改善箇所説明図

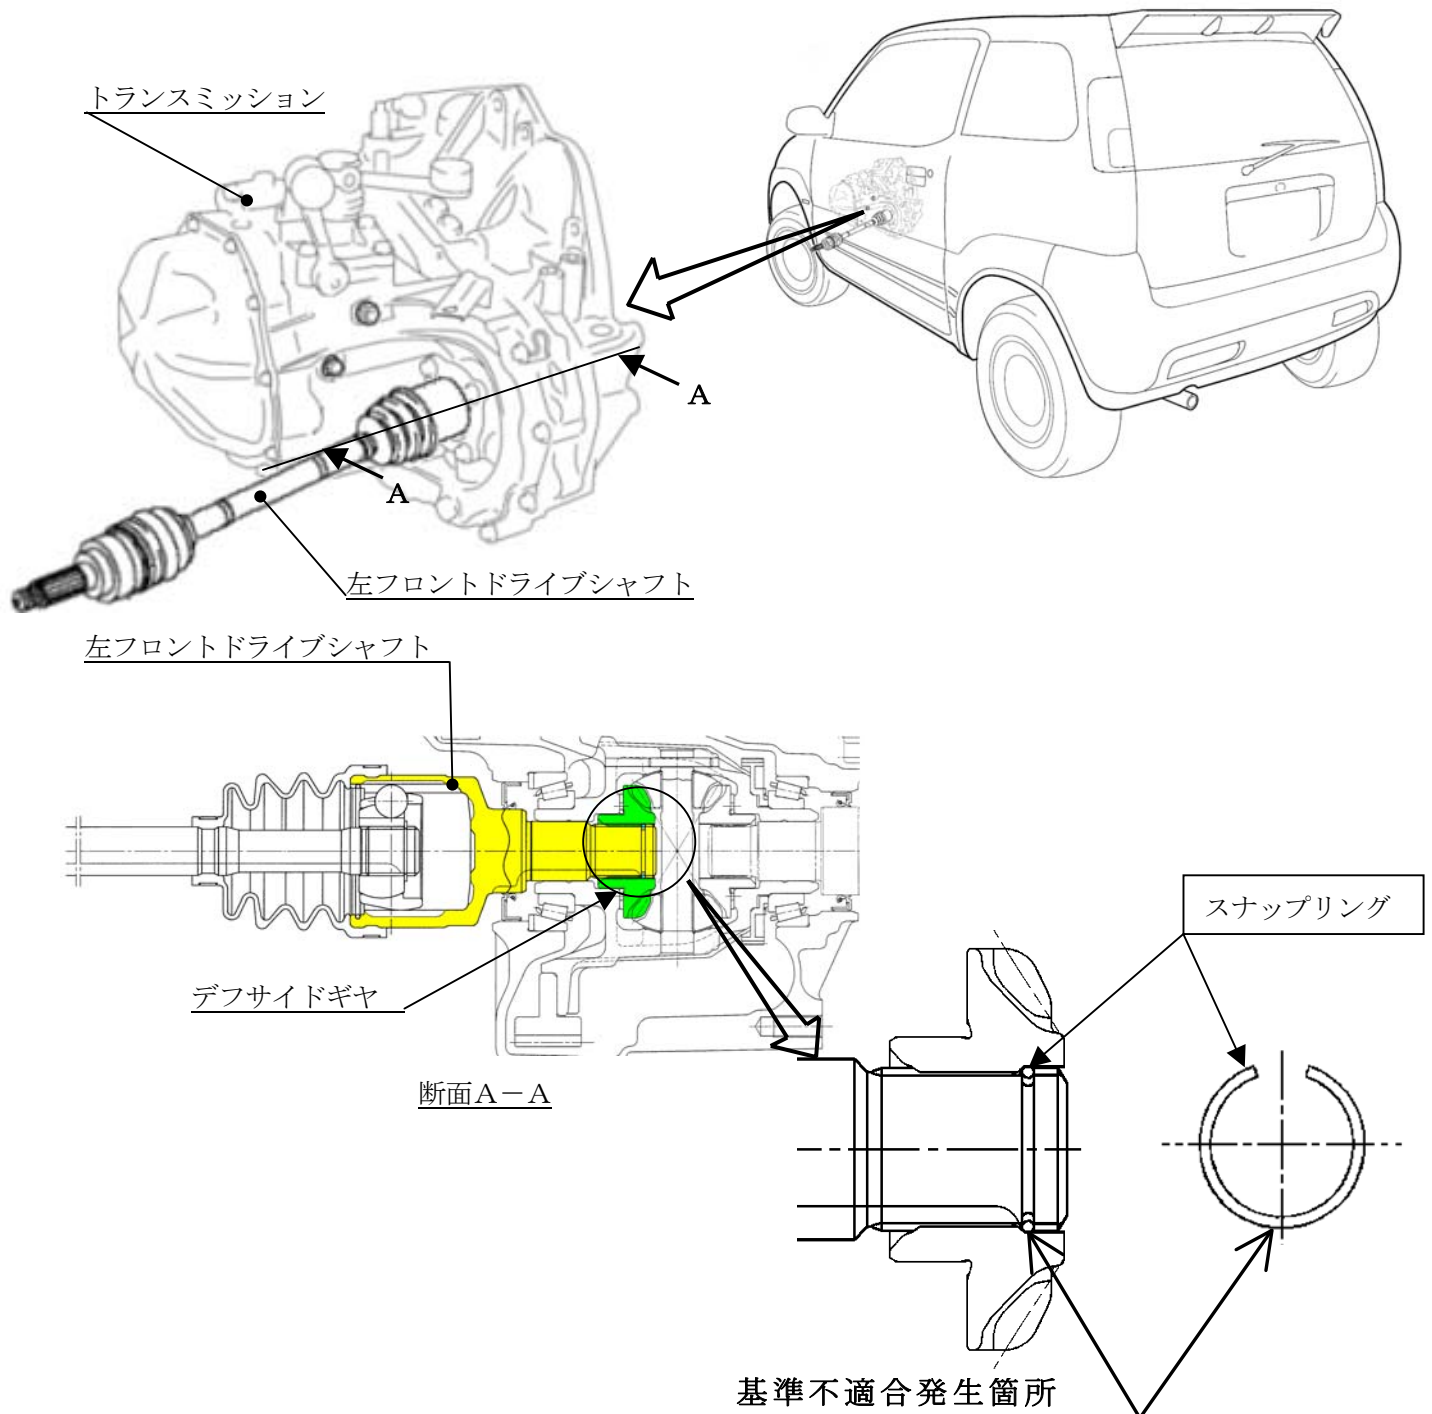
トランスミッションデフサイドギヤと左フロントドライブシャフトの嵌合部の抜け防止用スナップリングの形状が不適切なため、デフサイドギヤへの掛かり代が不足しているものがある。そのため、そのまま使用を続けると、高速走行時にスナップリングの保持力が低下し、車両がバウンド等をした際にドライブシャフトとデフサイドギヤの嵌合が外れ、最悪の場合、タイヤに駆動力が伝わらなくなり、走行不能となるおそれがある。

全車両、左フロントドライブシャフトのスナップリングを対策品に交換する。
